Öffentliche Sitzung des Marktgemeinderates Glonn

Datum: 30. April 2019
Uhrzeit: 19:30 Uhr - 23:25 Uhr
Ort: im großen Sitzungssaal des Rathauses Glonn
Schriftführer/in: Alois Huber

4. 9. Änderung des Flächennutzungsplanes zur Ausweisung von Kiesabbauflächen; Behandlung der Stellungnahmen zur vorgezogenen Bürger- und Fachstellenbeteiligung; Billigungsbeschluss

Abbildung aus dem Schreiben des BIV vom 24.01.2019

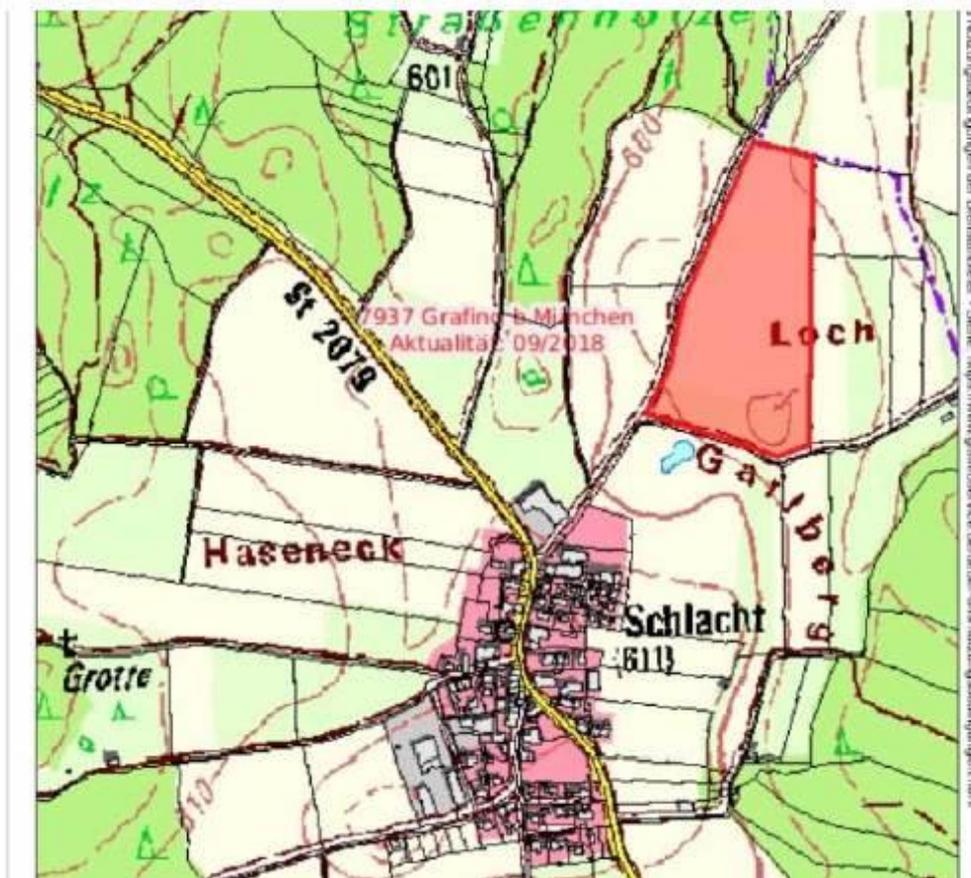
Die Firma Eisenschmid betreibt seit Jahrzehnten Kiesabbau bei Moosach. Dort steht auch die Aufbereitung mit Kies-, Wasch- und Quetschwerk. Die Kiesgrube gehört verwaltungsmäßig zur Gemeinde Bruck im Landkreis Ebersberg. Um auch in Zukunft die Belieferung des Marktes Glonn und der umliegenden Gemeinden weiterhin ortsnahe mit dem Rohstoff Sand und Kies sicherzustellen, stellen wir den Antrag, die landwirtschaftliche Nutzfläche (Flur.-Nr. 5192), nördlich von Schlacht (Richtung Niederseeon), als Kieskonzentrationszone in den Flächennutzungsplan aufzunehmen.

Vertreten durch unseren Verband BIV Baustoffe Steine und Erden e.V. wurde diese Fläche zur Aufnahme als Konzentrationszone für die Kiesgewinnung an den Planungsverband Äußerer Wirtschaftsraum München weitergeleitet.

Gemäß bestehender Konzeption beabsichtigt der Markt Glonn den Kiesabbau erst am bestehenden Standort westlich von Kreuz fortzuführen und zu beenden und anschließend weitere Standorte für den Abbau von Kies freizugeben. Die geplante Abbaudauer der Firma Mühlhauser am Standort Kreuz entspricht dem Planungshorizont der 9. Änderung des Flächennutzungsplans von ca. 15 Jahren.

Nach Rücksprache mit der Firma Eisenschmid wird der geplante Abbau nördlich von Schlacht nicht in den nächsten Jahren beginnen und wird in den folgenden Jahren nicht mehr als etwa 4 ha umfassen.

Da die Firma Eisenschmid den Markt Glonn ortsnah mit dem Rohstoff beliefert, soll dem Abbauunternehmen die Möglichkeit der Kiesgewinnung vor Ort nicht verwehrt werden. Auf diese Weise können lange Transportwege und negative Umweltauswirkungen, die mit dem Kiesabbau einhergehen, vermieden werden.

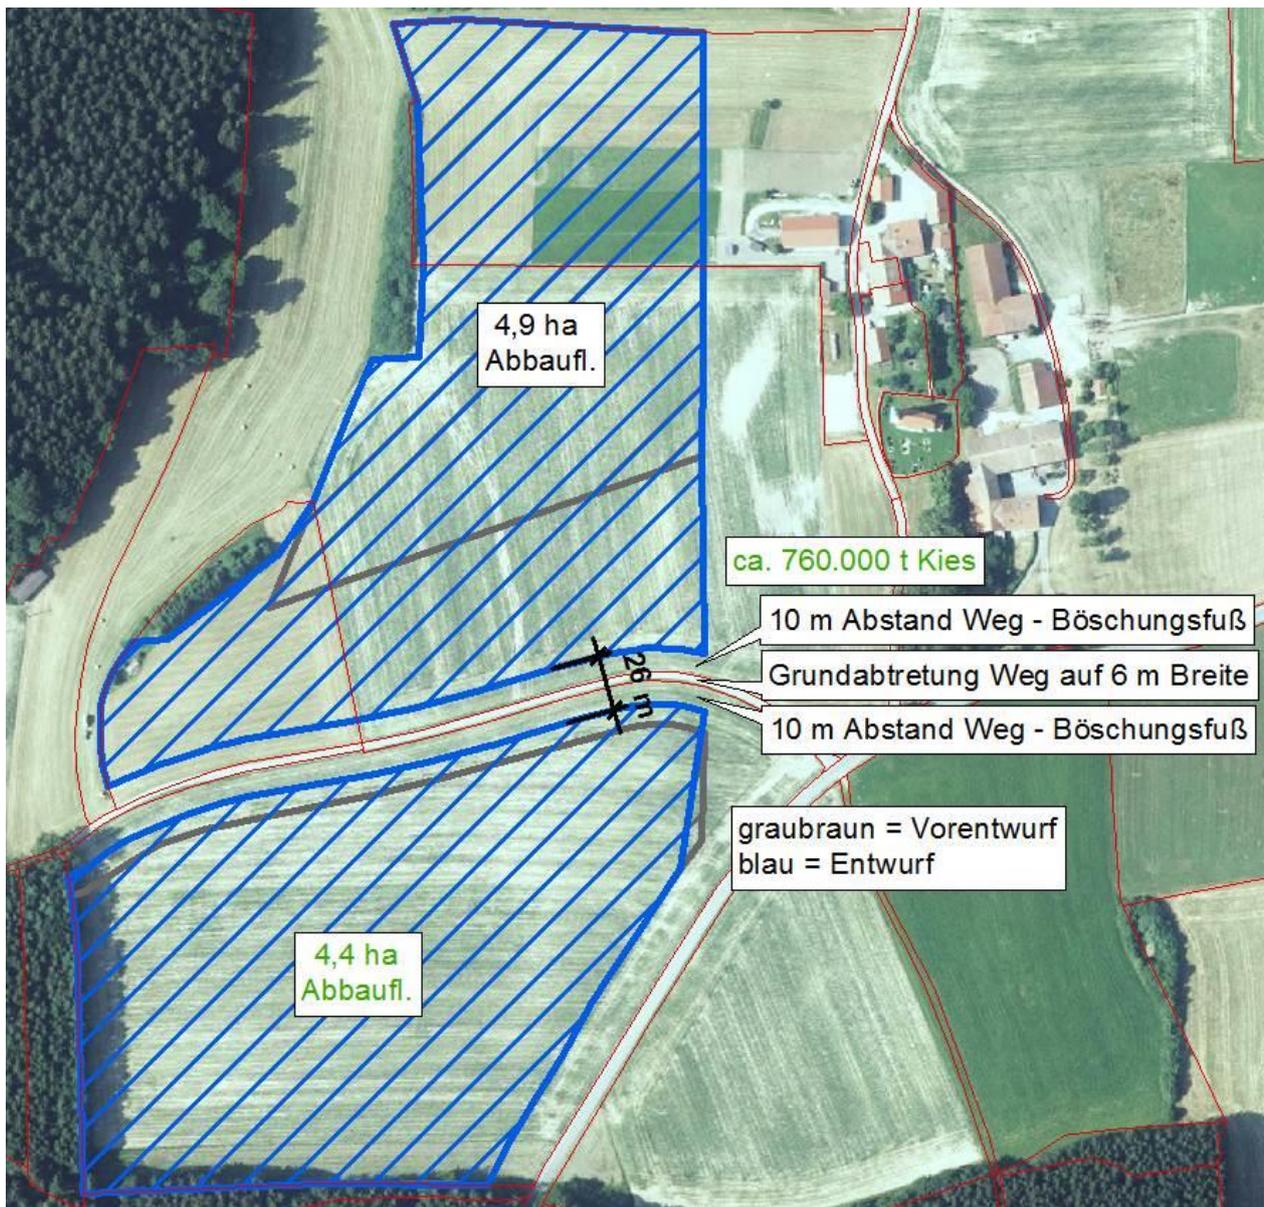
Für den gesamten Abbaubereich 2 könnte ein engeres Zeitfenster für Auskiesung und Wiederverfüllung von 4 Jahren gegeben werden. Abbaubereich 2.2 wird dabei nicht ausgekieset, bevor 2.1 wiederverfüllt und rekultiviert ist. Hierzu könnte Verfüllmaterial angesammelt werden und auch der Abraum aus dem folgenden Bauabschnitt für die Verfüllung beider Teilabschnitte verwendet werden. Der Vorteil der Unterteilung liegt darin, dass der besonders sensible Nahbereich der Kirche besonders rasch abgebaut und wiederverfüllt werden könnte und dass an der Westgrenze der Kiesgrube kein Riesenschuttwall aufgeschüttet werden müsste, der das Abbaugelände auf ganzer Länge verdeckt, sondern zwei kleinere Wälle, jeweils an der Westgrenze der Teilabschnitte, welche den Blick in die offene Grube verdecken, solange der jeweilige Teilabschnitt ausgekieset wird und noch nicht wiederverfüllt ist.

Neugestaltung des Geländes unterhalb der Kirche Marä Geburt im Anschluss an das Abbauvorhaben ohne den bestehenden Geländerrücken, der den freien Blick auf die Kirche derzeit teilweise einschränkt. Hierdurch könnte auch Verfüllmaterial gespart und die Kiesgrube schneller geschlossen werden. Auch das quer in der Sichtachse liegende Fichtengehölz könnte gerodet und durch eine niedrigere naturnahe Hecke ersetzt werden.

Auch mit dem Wall wird es zu gravierenden Veränderungen des Landschaftsbildes und des Erscheinungsbildes der Kirche Mariä Geburt in der Landschaft kommen. Da sich die Risiken des Kiesabbaus durch eine sehr zügige und stufenweise Auskiesung und Wiederverfüllung sensibler Teilbereiche in den Blickachsen zur Kirche minimieren lassen und es darüber hinaus die Möglichkeit gibt, das Gelände im Zuge der Wiederverfüllung derart zu gestalten, dass sich die Wahrnehmbarkeit der Kirche auf Dauer verbessert (Entfernung Geländerücken und der quer zur Sichtachse liegenden Fichtenanpflanzung), wird in Abwägung der Belange Kiesgewinnung und Erholung, Denkmalschutz und Landschaftsbild die Konzentrationszone bis auf 14 m an die Ortsverbindungsstraße zwischen Lindach und Kreuz und zwischen Münster und Kreuz herangeführt (4 m breite Böschung bei 2 m Höhe und 10 m Abstand zwischen Böschung und Weg).

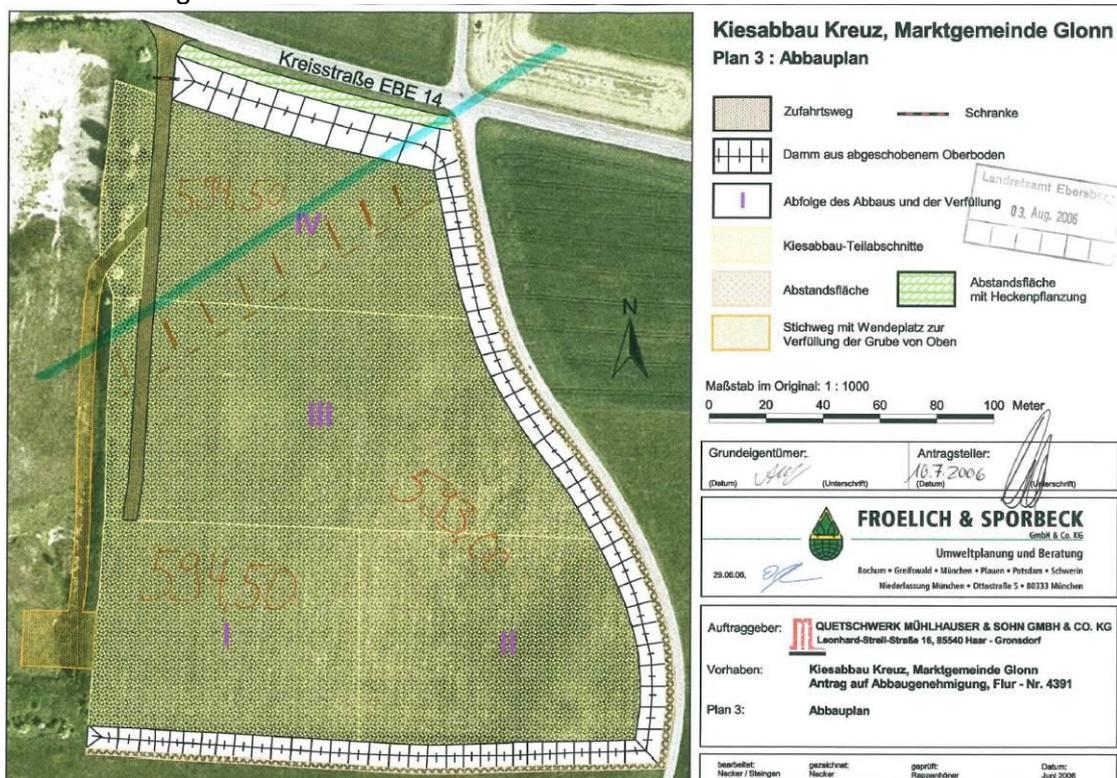
Entlang der freien Strecke von Kreisstraßen gelten gemäß Art. 23 Abs. 1 BayStrWG für bauliche Anlagen bis 15 m Abstand vom äußeren Rand der Fahrbahndecke Bauverbot. Die entsprechende Anbauverbotszone ist im Bauleitplan darzustellen.

Da die Kreisstraße EBE 14 mit einem DTV von 3.502 PKWs und 111 Schwerverkehrsfahrzeugen am Tag, stark befahren ist und Kiesabbau einen nicht unerheblichen Transportverkehr verursacht, würde eine neue Zufahrt an freier Strecke die Sicherheit und Leichtigkeit des Verkehrs gefährden. Deshalb können wir dem geplanten Transportweg nicht zustimmen. Eine neue Zufahrt und ein neuer Zugang zur Kreisstraße EBE 14 dürfen nicht angelegt werden, dies gilt auch für die Dauer der Bauarbeiten. Die Erschließung der geplanten Konzentrationszonen könnte stattdessen über eine der bereits vorhandenen Zufahrtsstraßen von Kreuz und Münster zur EBE 14 erfolgen.

Bauverbot: Die Einhaltung der Bauverbotszone ist bereits im Genehmigungsbescheid für die bestehende Kiesgrube nördlich der Konzentrationszone geregelt. Im Rahmen der gegenständlichen Planung wird diese nicht berührt. Der Sachliche Teilflächennutzungsplan „Konzentrationszone Kiesabbau“ ersetzt keine Darstellungen des rechtswirksamen Flächennutzungsplans. Er beschränkt sich in seiner Rechtswirkung auf die Darstellung einer Konzentrationszone für den Kiesabbau. Die Anbauverbotszone wird daher lediglich im detaillierten Lageplan ergänzt.

Die Stellungnahme wird zur Kenntnis genommen. Im detaillierten Lageplan wird die Anbauverbotszone der Kreisstraße EBE14 mit einem Abstand zum äußeren Rand der Fahrbahndecke von 15 m eingetragen.

Abb. 1: Vorschlag für Kieskonzentrationszone der Firma Eisenschmid
 Ebenfalls bitten wir darum, den aktuellen Antrag der Firma Quetschwerk Mühlhauser und Sohn GmbH & Co. KG auf Flur-Nr. 4378, 4389, 4391 und 4392 vollumfänglich als Kieskonzentrationszone auszuweisen.

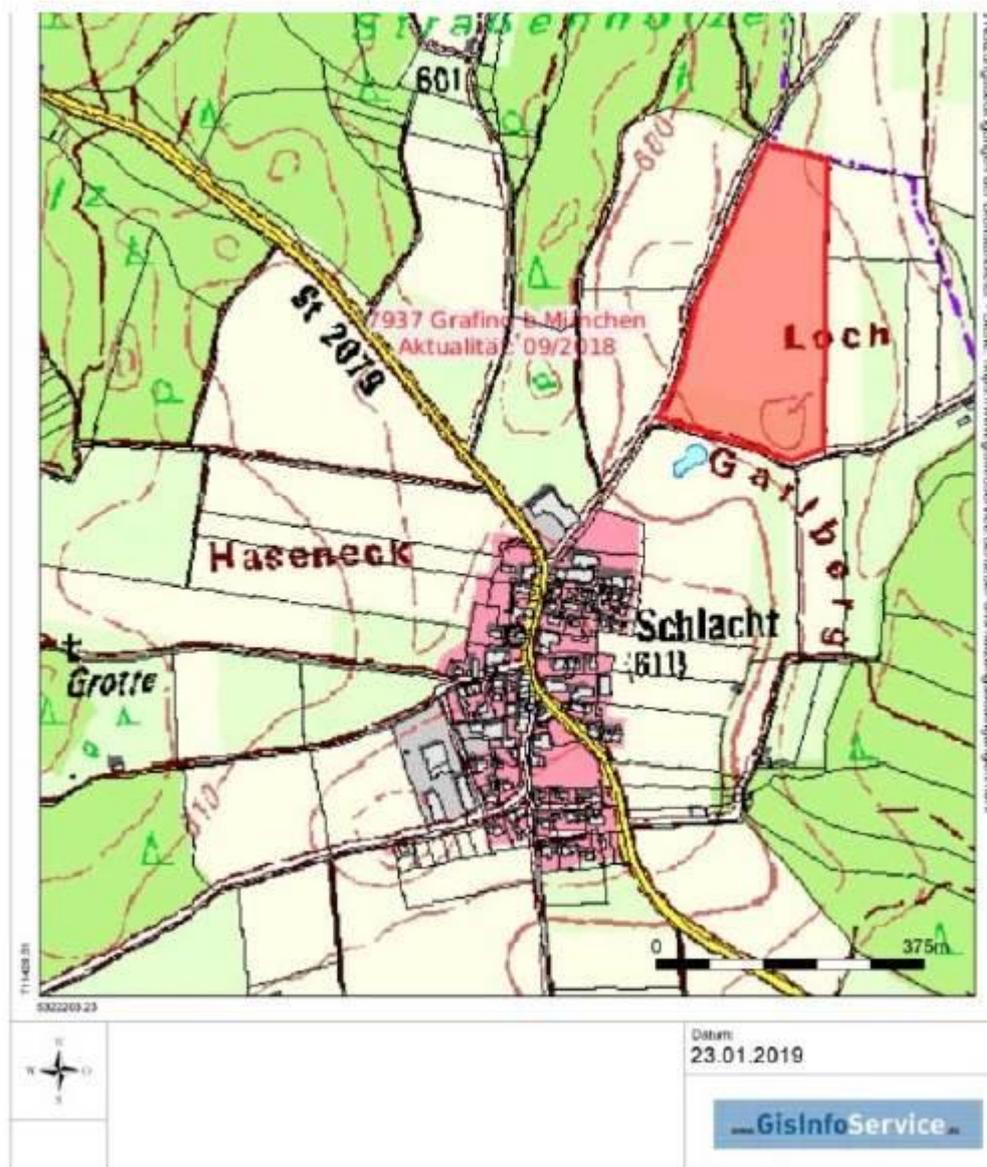
Um die Zukunft der ortsansässigen Firma Eisenschmid in Moosach weiterhin sicherzustellen, ist eine Ausweisung der Konzentrationszone nördlich von Schlacht (ca. 7 ha) und südlich der bestehenden Grube unbedingt notwendig. Dadurch kann eine weitere Belieferung des Marktes Glonn sichergestellt werden. Auf S. 41 in der Begründung zu dem Entwurf des Flächennutzungsplanes wird die Fläche ebenfalls als höffig und geeignet bewertet.

Wir bitten darum, die Firma Eisenschmid GmbH, Kieswerk & Transportunternehmen, Rathausstraße 16, 85665 Moosach an diesem Verfahren zu beteiligen.

Der derzeitige Flächennutzungsplan weist eine nördliche Teilfläche mit 2,9 ha und eine südliche Teilfläche mit 3,2 ha aus. Die beiden Flächen sollten verbunden werden. Andernfalls würde qualitativ hochwertiger Kies verloren gehen. Die Anmerkungen i.S. Blickbeziehung Kirche etc. sind Gegenstand des konkreten Genehmigungsverfahrens und können dort im Detail gelöst werden, zumal die Kiesgewinnung die Flächen nur vorübergehend in Anspruch nimmt.
